リコール届出一覧表

リコール届出日：令和 7年11月25日

リコール届出番号	外-4104	リコール開始日	令和7年11月25日
届出者の氏名又は名称	BYD JAPAN株式会社 代表取締役社長 刘 学亮	製作国：中華人民共和国 製作者名：比亞迪自動車工業株式会社 問い合わせ先：BYDバスサービスコール 0120-500-351	
不具合の部位（部品名）	スロープセンサー信号線（ドライブモジュール）		
基準不適合状態にあると認める構造、装置又は性能の状況及びその原因	スロープセンサー信号線において、設計検討が不十分なため、配策が不適切なものがある。そのため、スロープセンサーが損傷し、スロープ板を使用しても車いす表示灯が点灯しないおそれがある。また、スロープ板が閉じても乗降ドアが開いた状態と誤認されて閉まらず、走行できなくなるおそれがある。		
改善措置の内容	全車両、当該信号線を正規の配線経路に修正する。 また、スロープセンサーが損傷している場合は、新品に交換する。		
不具合件数	25 件	事故の有無	なし
発見の動機	社内からの情報による。		
自動車使用者及び自動車特定整備事業者に周知させるための措置	<ul style="list-style-type: none"> 使用者：電話またはダイレクトメール等にて通知する。 弊社のインターネットホームページに掲載する。 自動車特定整備事業者：使用者の特定が可能なため機関誌には掲載しない。

改善箇所説明図

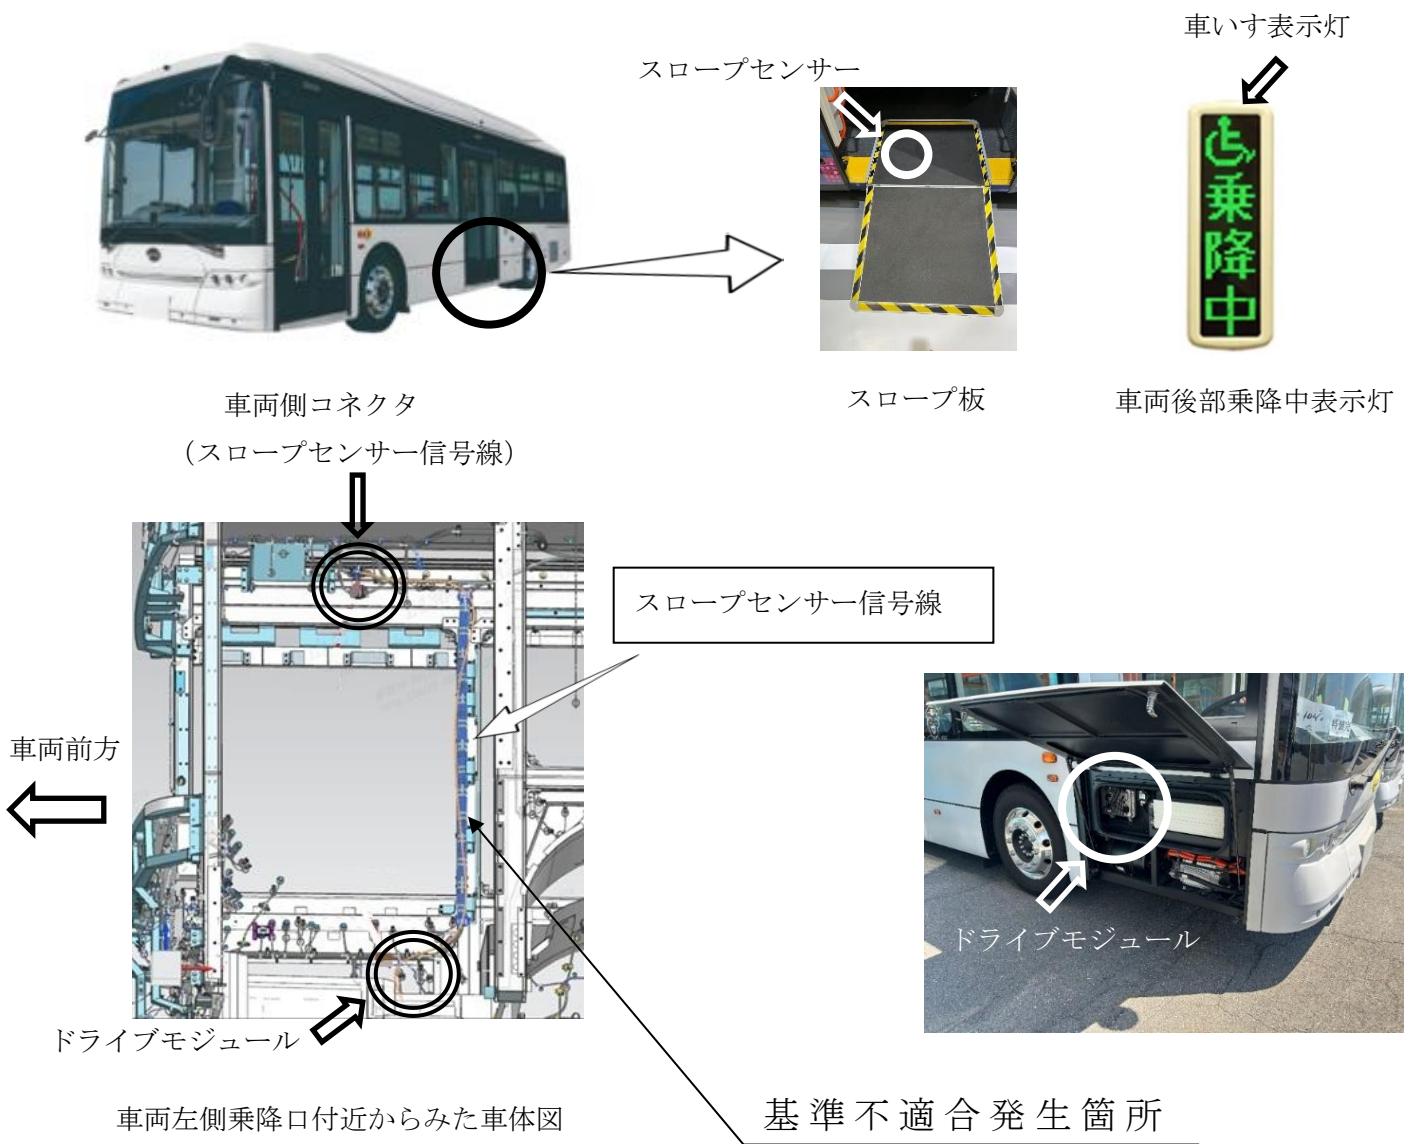
不具合の内容

スロープセンサー信号線において、設計検討が不十分なため、配策が不適切なものがある。そのため、スロープセンサーが損傷し、スロープ板を使用しても車いす表示灯が点灯しないことがある。また、スロープ板が閉じても乗降ドアが開いた状態と誤認されて閉まらず、走行できなくなることがある。

改善の内容

全車両、当該信号線を正規の配線経路に修正する。
また、スロープセンサーが損傷している場合は、新品に交換する。

注 は、引き直す配線を示す。

識別：ドライブモジュールに白色ペイントを塗布する。
